电池仓扩容 · 打印版与新方案

后盖内侧俯视，同一比例 | 单位 mm | 外壳外形均为 85 × 45

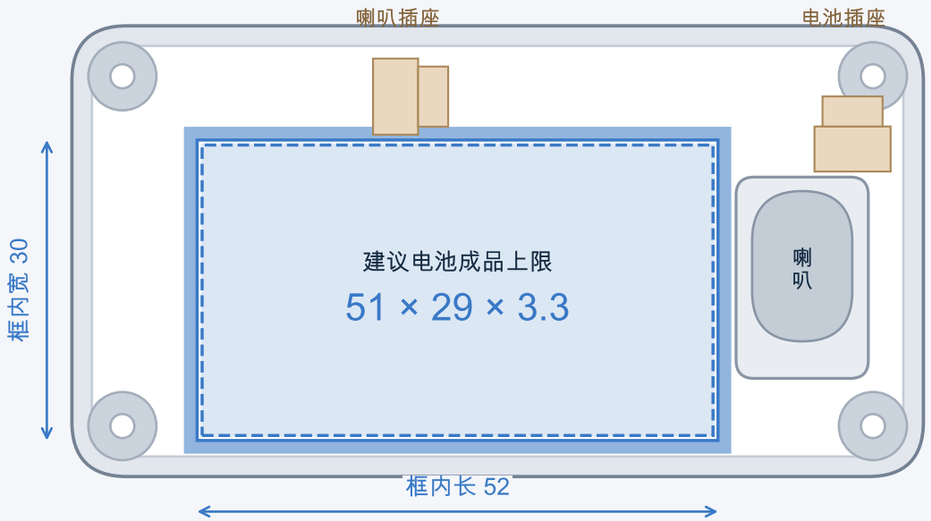
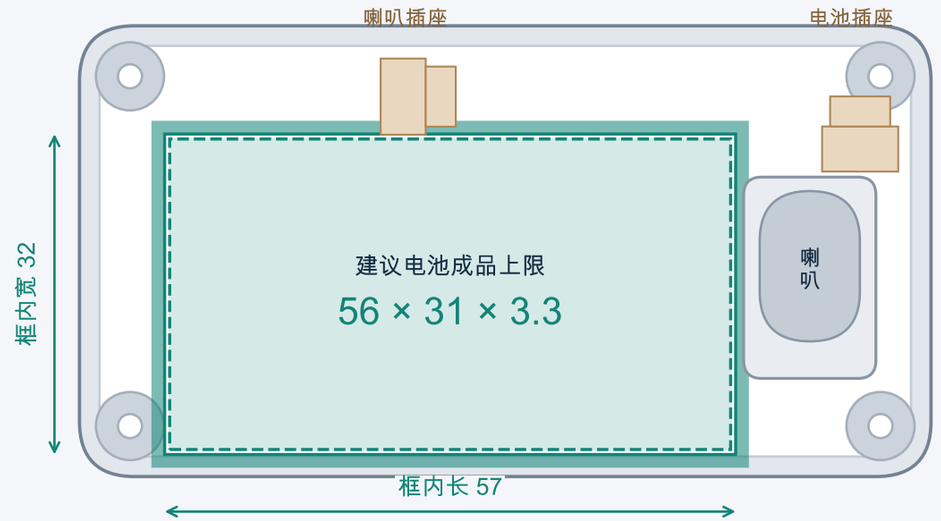
A 当前打印版 · v0.10

框内 52 × 30 / 成品建议 ≤ 51 × 29 × 3.3

B 扩容方案 · 需新版后盖

框内 57 × 32 / 成品建议 ≤ 56 × 31 × 3.3

+17.4%

可用电池平面面积增加，厚度上限保持 3.3 mm

扩容后模型关键间隙

Type-C 下方 0.40 · 喇叭插座 0.43 · ESP32 下方 0.68

建议购买标称 3 mm 厚电池，成品尺寸包含保护板与包边。

扩容方案已通过静态相交检查，仍需实物装配验证。

成品电池包络叠加对比

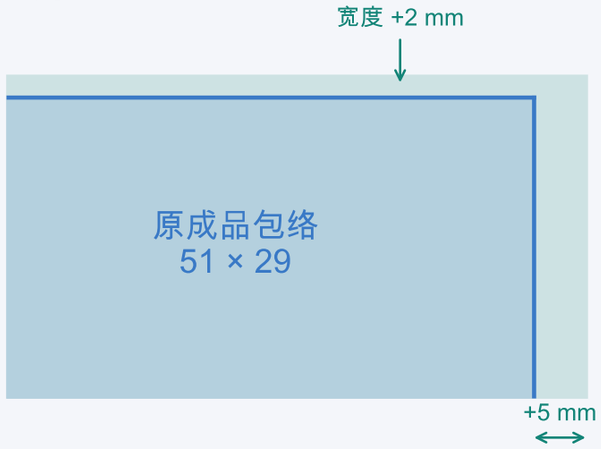
下方叠加图按同一角对齐以比较尺寸，不代表实际安装位置；本次仅生成对比图。
